VARIANTE GENERALE PIANO DI GOVERNO DEL TERRITORIO

PROPOSTA TECNICA DI CONTRODEDUZIONE ALLE OSSERVAZIONI

Il presente documento contiene la proposta tecnica per le controdeduzioni alle osservazioni presentate alla variante del PGT, adottato con Delibera di Consiglio Comunale n° 6 del 05 maggio 2025.

OSSERVAZIONE	n°.	00	Prot.	4108	Data	27.06.2025
Foglio/i	9					
Mappale/i	390-373					
Indirizzo/località	Via Tagliati					
Atto PGT interessato	Documento di Piano TAVOLA N. DP06 E DP07					
Ambito interessato

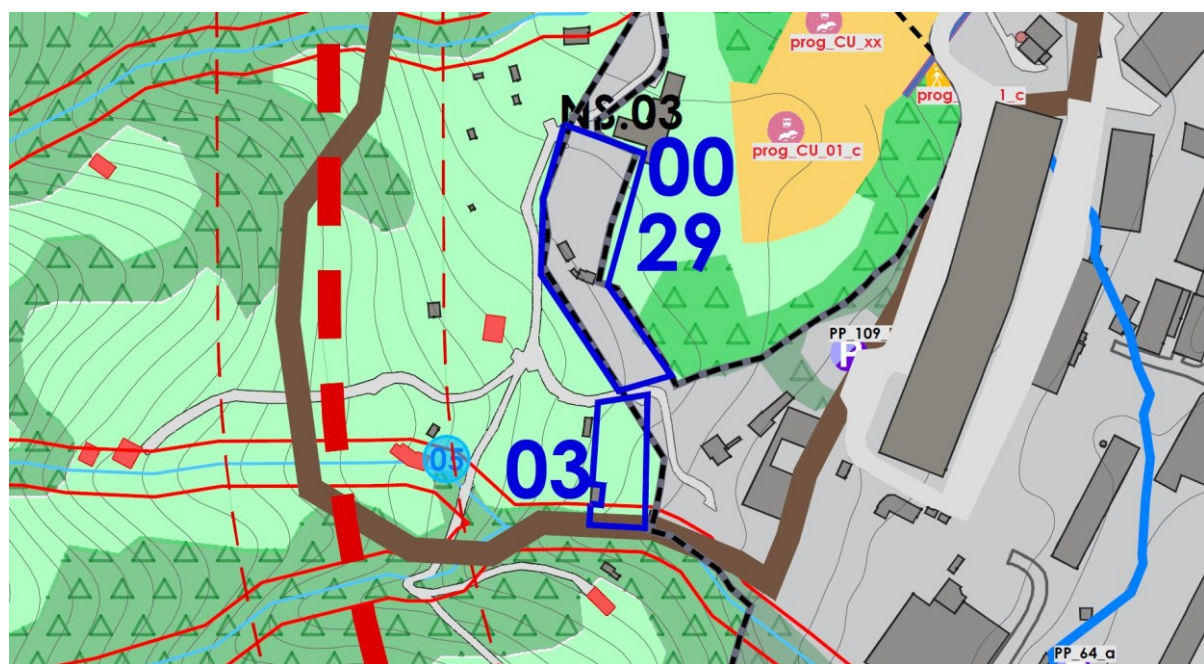
SINTESI OSSERVAZIONE	VALUTAZIONE TECNICA
Si chiede di inserire i terreni come agricoli ed eliminarli dalla zona industriale.	NB: La presente richiesta è stata integrata ed annullata dalla successiva richiesta n. 29 di cui al prot. 4839 del 30.07.2025

ESITO A SEGUITO DI VALUTAZIONE TECNICA		ACCOLTA
		ACCOLTA PARZIALMENTE
	X	RESPINTA

OSSERVAZIONE	n°.	01	Prot.	4178	Data	01.07.2025
Foglio/i	(7) - 9					
Mappale/i	(5065-5517) - 907-927-5064-5615-5616-5518					
Indirizzo/località	Via Tagliati					
Atto PGT interessato	Piano delle Regole TAVOLA N. PR01 Azzonamento					
Ambito Piano delle Regole	ARTT. 39 e 40

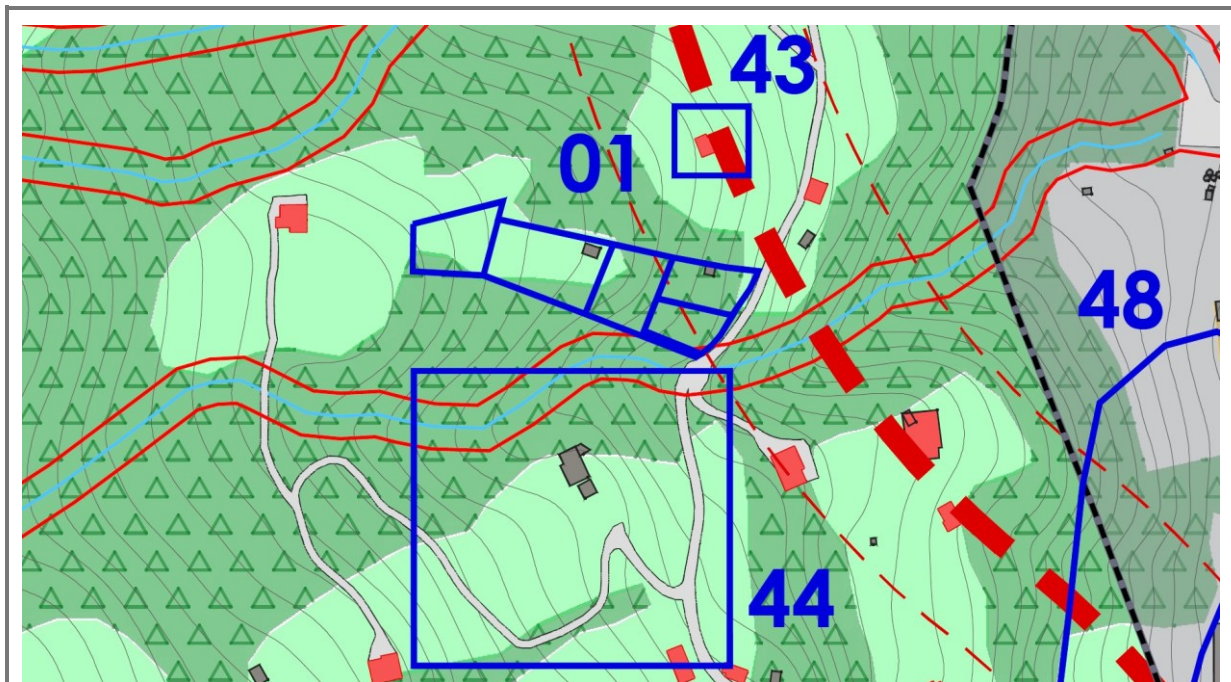
SINTESI OSSERVAZIONE	VALUTAZIONE TECNICA
Si chiede la possibilità di realizzare un nuovo collegamento carrabile mediante strada campestre della larghezza di 3 m, partendo dalla strada comunale (Via Tagliati) fino al deposito attrezzi esistente nella proprietà	Si ritiene accoglibile. Viene modificato l'articolo 38.3 prevedendo la larghezza delle strade a 3.00 m. Dovrà trattarsi di strade bianche ad eccezione di punti critici in cui è ammesso il cls.

ESITO A SEGUITO DI VALUTAZIONE TECNICA	X	ACCOLTA
		ACCOLTA PARZIALMENTE

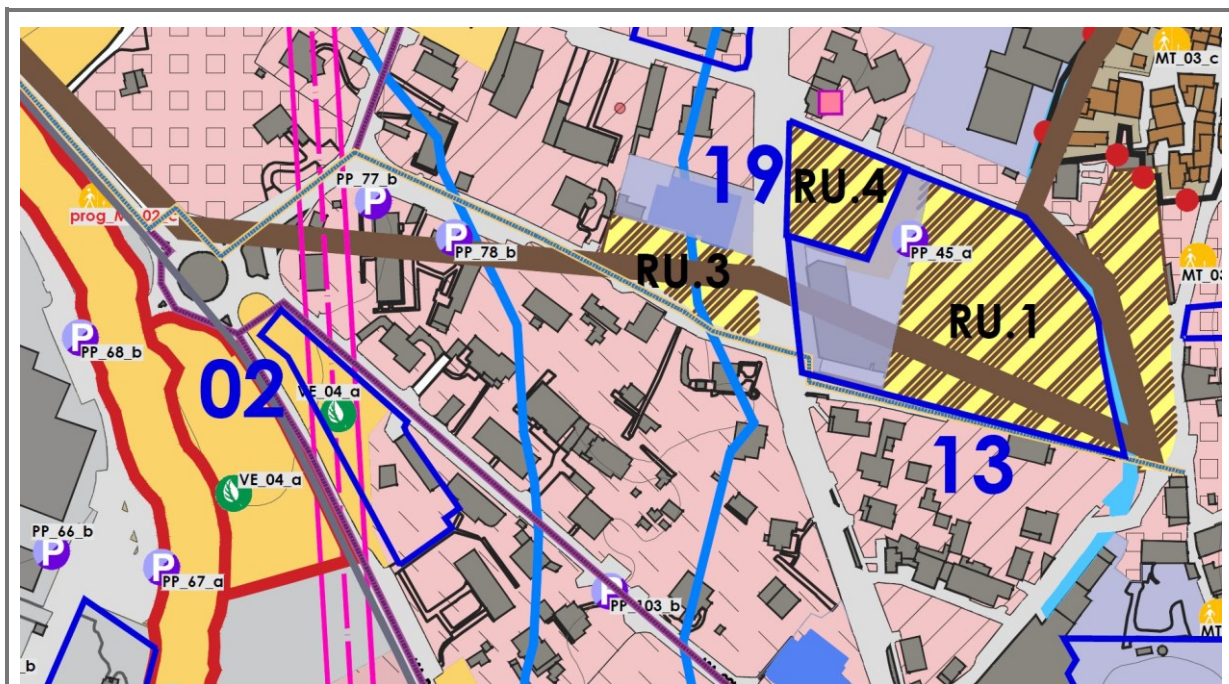
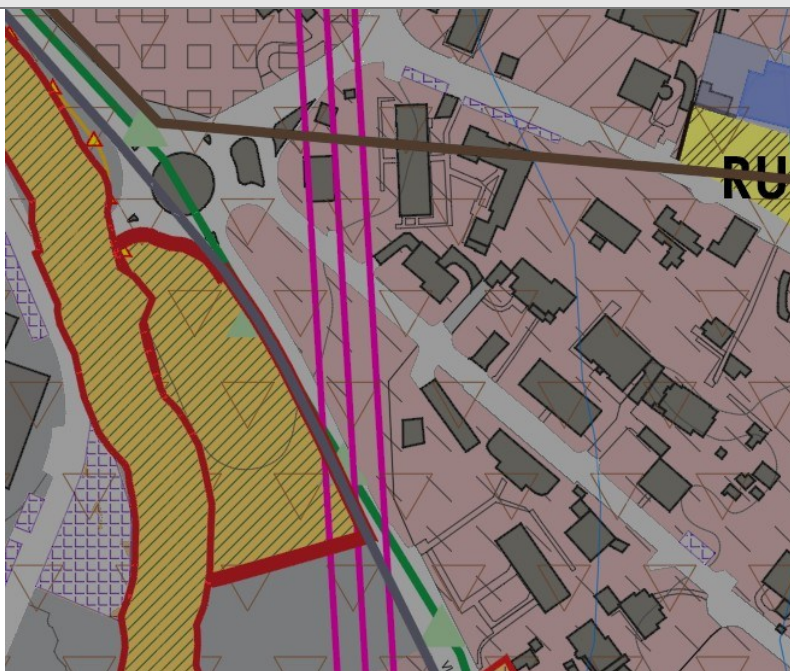
SINTESI OSSERVAZIONE	VALUTAZIONE TECNICA
Si chiede che l'area di proprietà interessata dalla previsione Ve_04 (PARCO PUBBLICO) venga destinata a verde privato di pertinenza o in alternativa venga inserita nella destinazione di Ambiti Consolidati di completamento art. 32 al fine di rendere omogenea la destinazione urbanistica dell'intera area di proprietà.	Valutate le condizioni del contesto e verificata con l'Amministrazione l'effettiva possibilità di acquisizione nel PdS e la marginalità dell'areale stesso, si ritiene che la richiesta sia accoglibile e pertanto è possibile provvedere ad eliminare la previsione del verde pubblico.

PROPOSTA TECNICA DI VARIAZIONE DELL'AZZONAMENTO

ESITO A SEGUITO DI VALUTAZIONE TECNICA	X	ACCOLTA
		ACCOLTA PARZIALMENTE
		RESPINTA

OSSERVAZIONE	n°.	03	Prot.	4256	Data	04.07.2025
Foglio/i	4					
Mappale/i	5338					
Indirizzo/località	Via Tagliati					
Atto PGT interessato	Documento di Piano Piano delle Regole TAVOLA N. PR01 AZZONAMENTO					
Ambito Piano delle Regole

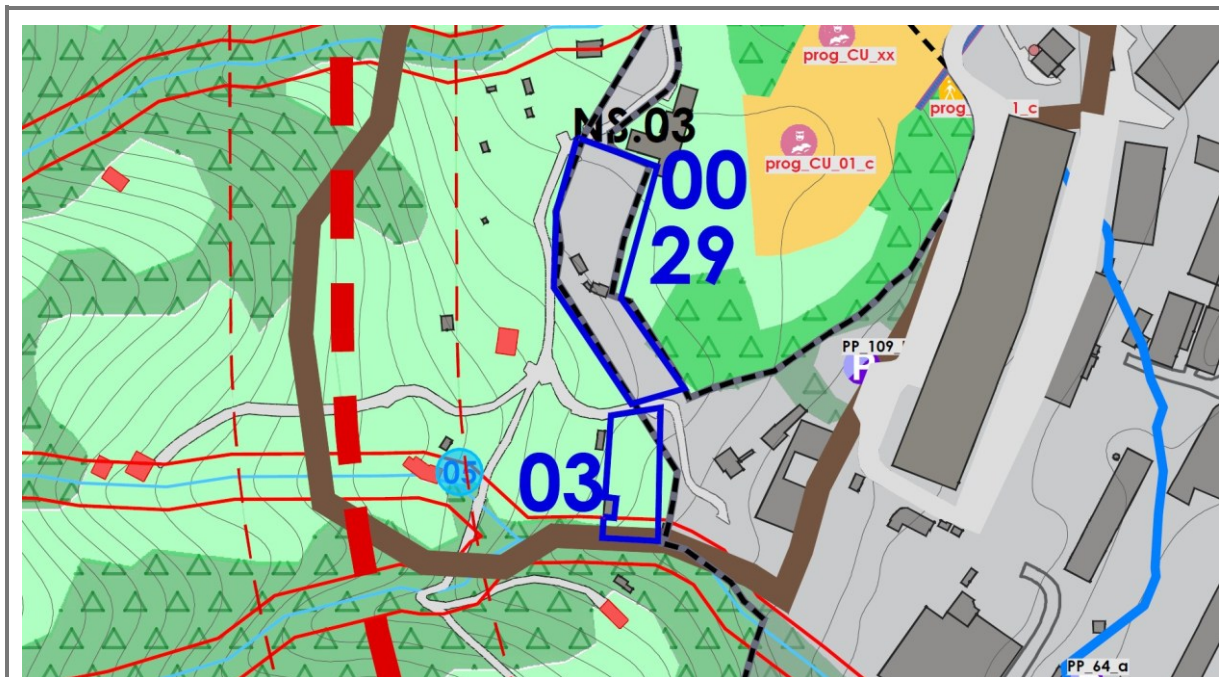
SINTESI OSSERVAZIONE	VALUTAZIONE TECNICA
Si chiede che il mappale in oggetto diventi tutto agricolo	Si provvede ad effettuare una sovrapposizione con la mappa catastale al fine di individuare il corretto confine di proprietà e pertanto si può provvedere a rettificare l'azzonamento.

ESITO A SEGUITO DI VALUTAZIONE TECNICA	X	ACCOLTA
		ACCOLTA PARZIALMENTE
		RESPINTA

OSSERVAZIONE	n°.	04	Prot.	4498	Data	14.07.2025
Foglio/i	2					
Mappale/i	5877 - 4604 - 5866 - 3654					
Indirizzo/località	Via Lughisello					
Atto PGT interessato	Documento di Piano TAVOLA N. DP02b DP04 DP07 VAS01 Piano delle Regole TAVOLA N. PR01 AZZONAMENTO					
Ambito Piano delle Regole

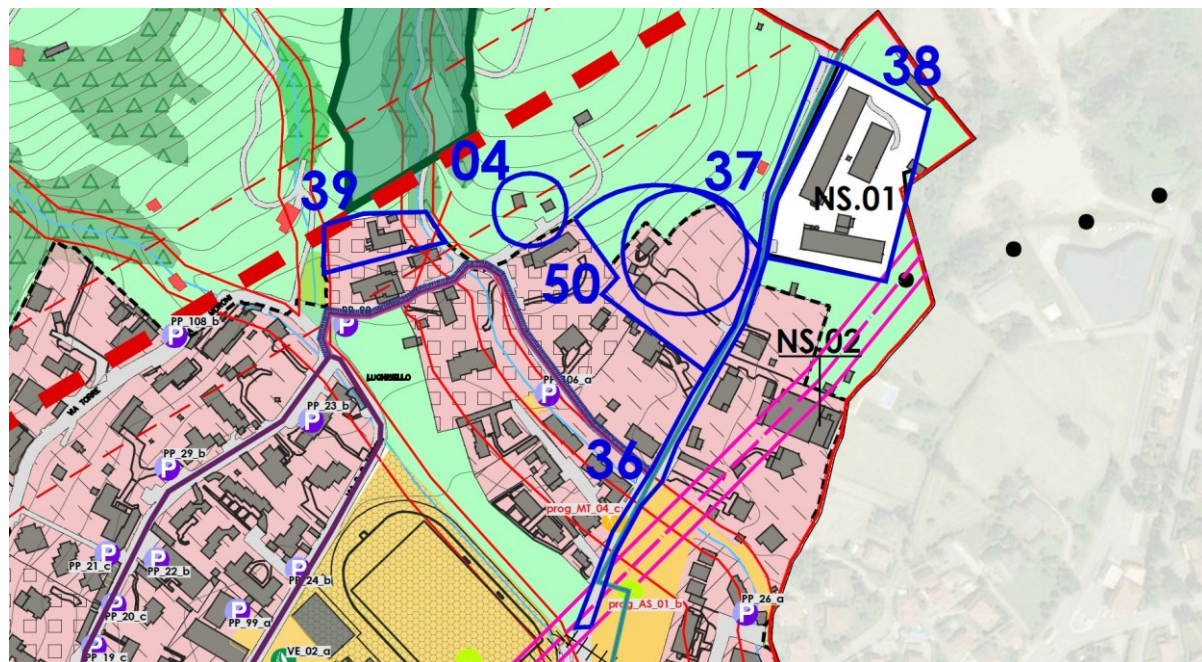
SINTESI OSSERVAZIONE	VALUTAZIONE TECNICA
Si chiede di inserire l'area all'interno degli "Ambiti consolidati residenziali del tipo Blocco isolato con giardino" di cui all'art. 33 delle NTA. L'attuale destinazione prevista dal PGT "Ambito agricolo della collina" (art. 39), impedisce infatti ogni tipo di trasformazione del suolo anche per la sola	Valutato il contesto in cui è situato l'immobile, si ritiene non modificabile l'azzonamento in quanto determinerebbe un'anomala rettifica esterna del perimetro del TUC. Si precisa che nel sistema ambientale sono ammesse strutture accessorie. Si provvederà in fase di

realizzazione di opere accessorie all'abitazione esistente.	approvazione a chiarire tale aspetto nelle Norme Tecniche di Attuazione.
---	--

ESITO A SEGUITO DI VALUTAZIONE TECNICA		ACCOLTA
	X	ACCOLTA PARZIALMENTE
		RESPINTA

OSSERVAZIONE	n°.	05	Prot.	4613	Data	19.07.2025
Foglio/i	9					
Mappale/i	Vedasi atti del PL					
Indirizzo/località	PL FONTANA – Località COLOGNOLA					
Atto PGT interessato	Piano delle Regole TAVOLA N. PR01 AZZONAMENTO					
Ambito Piano delle Regole	Art. 33.7

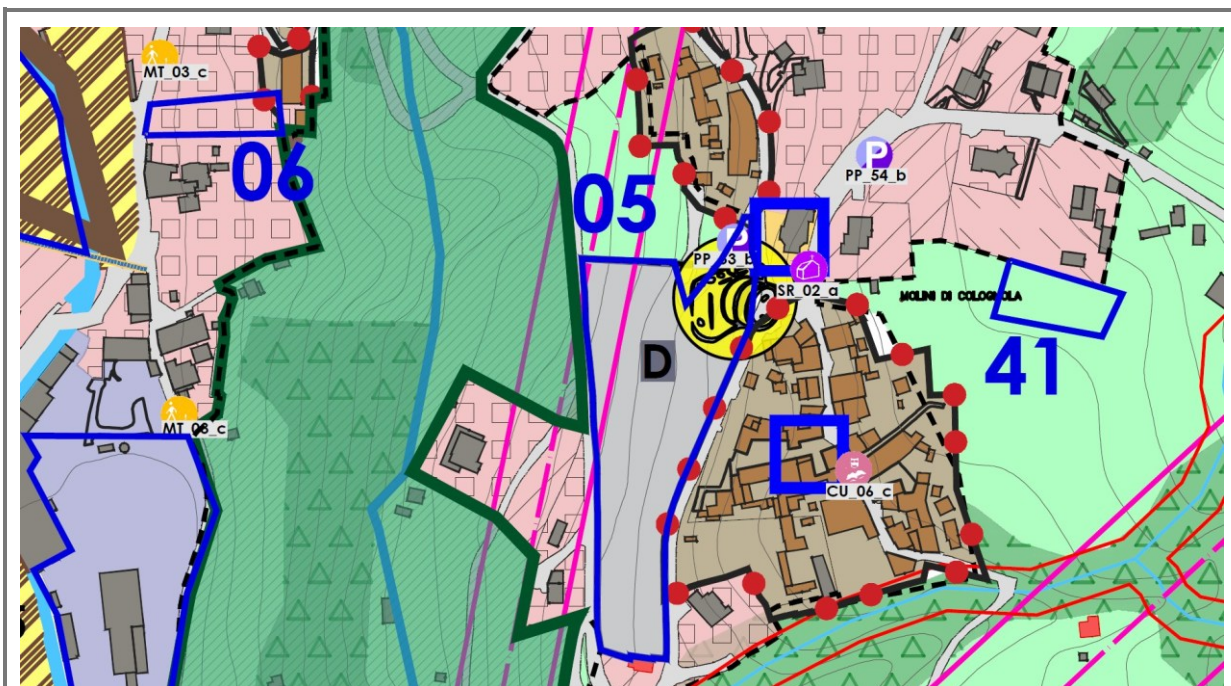
SINTESI OSSERVAZIONE	VALUTAZIONE TECNICA
Si chiede la riconfigurazione urbanistica dell'ambito P.L. "Fontana" come area di completamento urbanistico residenziale mantenendo le medesime potenzialità edificatorie, mantenendo le reti infrastrutturali già presenti e impegnandosi a riacquisire le aree prospicienti le attuali proprietà (non più	Dati i principi ispiratori del presente Piano e le linee programmatiche dettate dall'Amministrazione, si ritiene congruo prorogare i termini di validità della Convenzione fino al termine di validità del presente PGT, estendendo dunque le tempistiche di attuazione del PL.

funzionali per la progettata strada) già cedute al Comune con convenzione.	
--	--

ESITO A SEGUITO DI VALUTAZIONE TECNICA		ACCOLTA
	X	ACCOLTA PARZIALMENTE
		RESPINTA

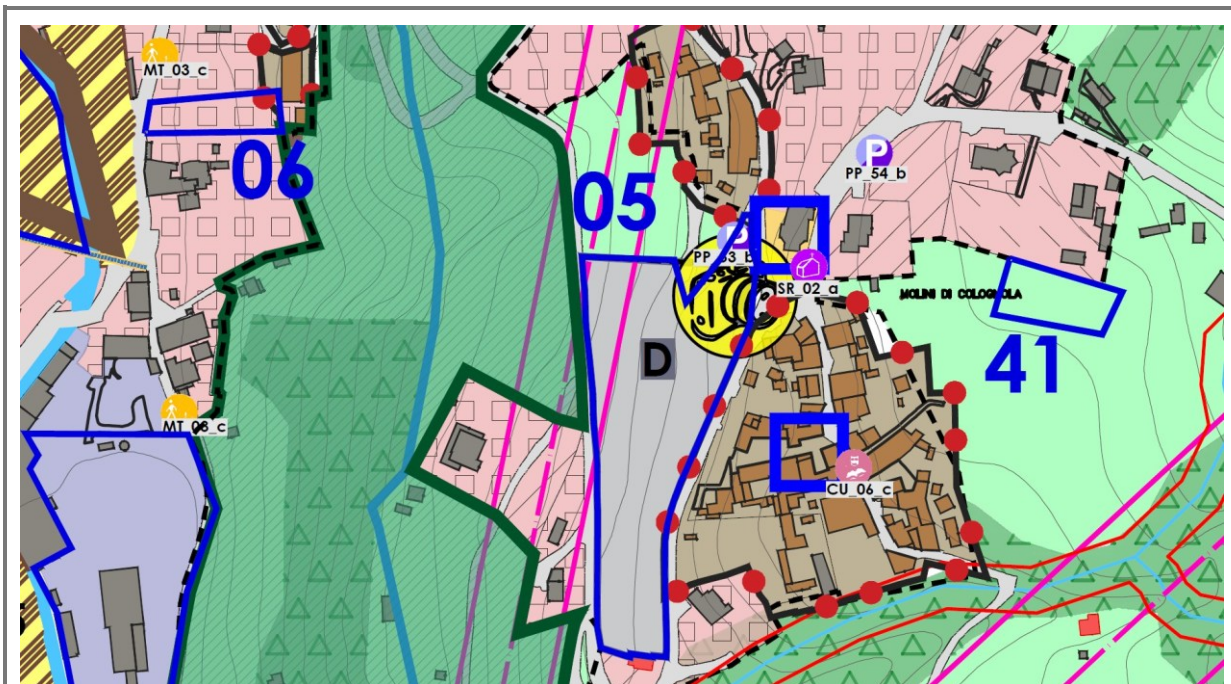
SINTESI OSSERVAZIONE	VALUTAZIONE TECNICA
Si chiede che il mappale 876 fg. 9 venga stralciato dall'ambito "Tessuto residenziale a blocco isolato con giardino (bassa densità)", affinché venga riclassificato come "Tessuto residenziale esistente (alta densità)" di cui all'art. 31 oppure, in subordine, "Tessuto residenziale di completamento (media densità)" di cui all'art. 32 al fine di aggiornare la destinazione	Rivalutate le condizioni del contesto, si ritiene la richiesta parzialmente accoglibile assegnando alla proprietà il tessuto residenziale a media densità e prevedendo come modalità di attuazione il PdCC per gli interventi.

urbanistica dell'area di proprietà, composta anche dai mappali 471, 474, 475, 477, 876 e 877 e renderla coerente con l'intervento edilizio previsto.

ESITO A SEGUITO DI VALUTAZIONE TECNICA	X	ACCOLTA
		ACCOLTA PARZIALMENTE
		RESPINTA

OSSERVAZIONE	n°.	06bis	Prot.	4621	Data	19.07.2025
Foglio/i	(7) – 9					
Mappale/i	(2015) – 3862 3863					
Indirizzo/località	Via Nazionale					
Atto PGT interessato	Piano delle Regole TAVOLA N. PR01 Azzonamento					
Ambito Piano delle Regole	TRI "tessuto residenziale a blocco isolato con giardino"

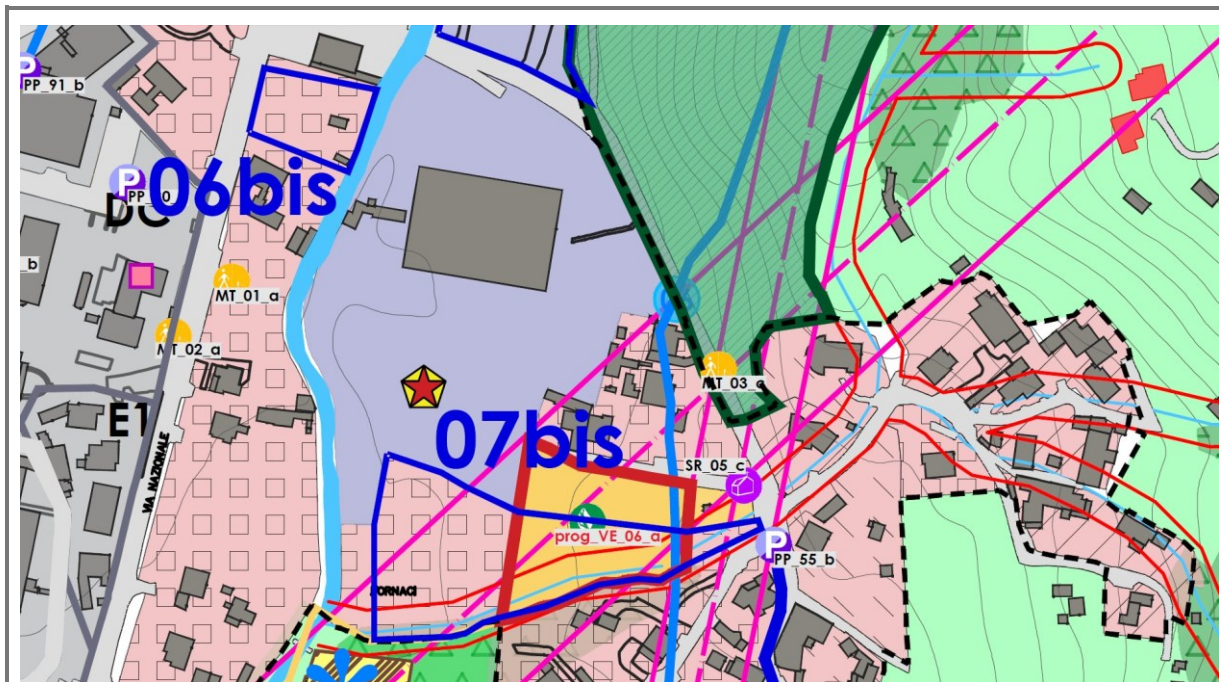
SINTESI OSSERVAZIONE	VALUTAZIONE TECNICA
Si chiede di poter ampliare la destinazione dell'area, oltre che residenziale, anche commerciale o di medio piccolo artigianato come già avviene su lotti confinanti.	Dal punto di vista tecnico si tratta di una zona inserita si a ridosso di aree produttive ma al contempo in zona residenziale; si ritiene opportuno accogliere eventualmente inserendo nell'ambito una NS. Si precisa comunque che negli ambiti residenziali sono generalmente ammesse le attività produttive ricadenti in artigianato di servizio.

ESITO A SEGUITO DI VALUTAZIONE TECNICA	X	ACCOLTA
		ACCOLTA PARZIALMENTE
		RESPINTA

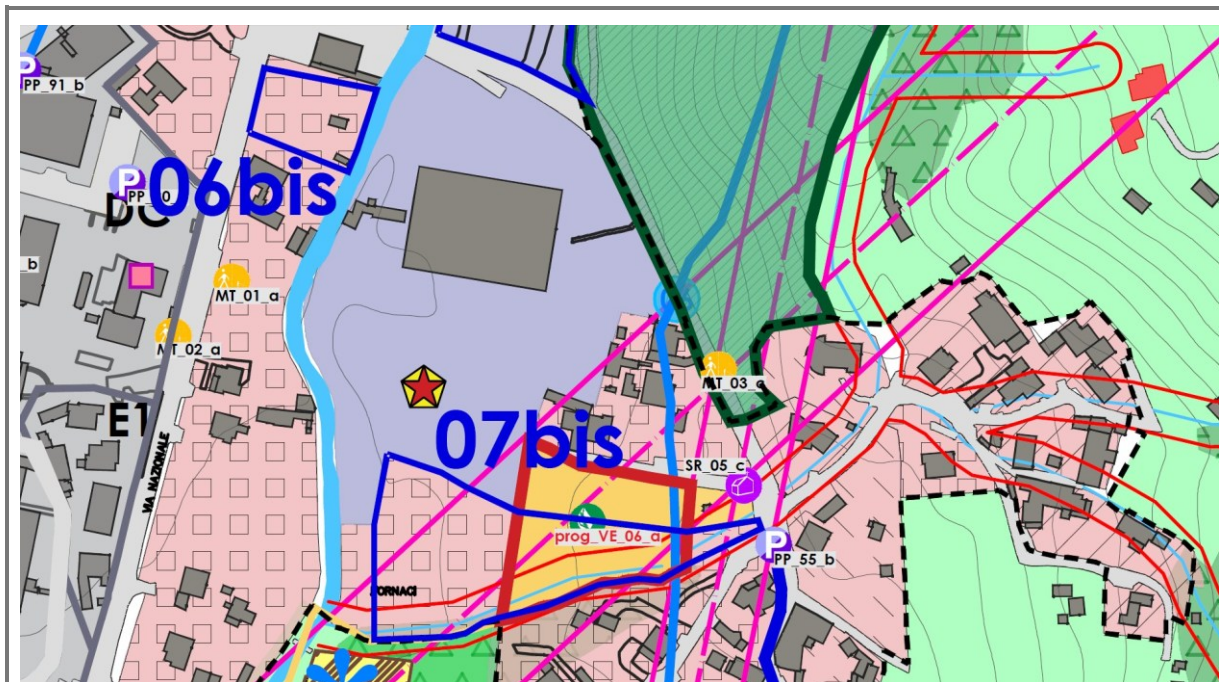
SINTESI OSSERVAZIONE	VALUTAZIONE TECNICA
Si chiede di classificare l'intera proprietà nel "Sistema ambientale ambito agricolo della collina", giudicato più conforme al sito in oggetto	Rivalutate le condizioni proprie del contesto si ritiene accoglibile quanto richiesto.

PROPOSTA DI CONTRODEDUZIONE A CURA DELL'AMMINISTRAZIONE COMUNALE	Proposta tecnica modificata con il riservare un'area marginale 400 mq circa per parcheggi
---	---
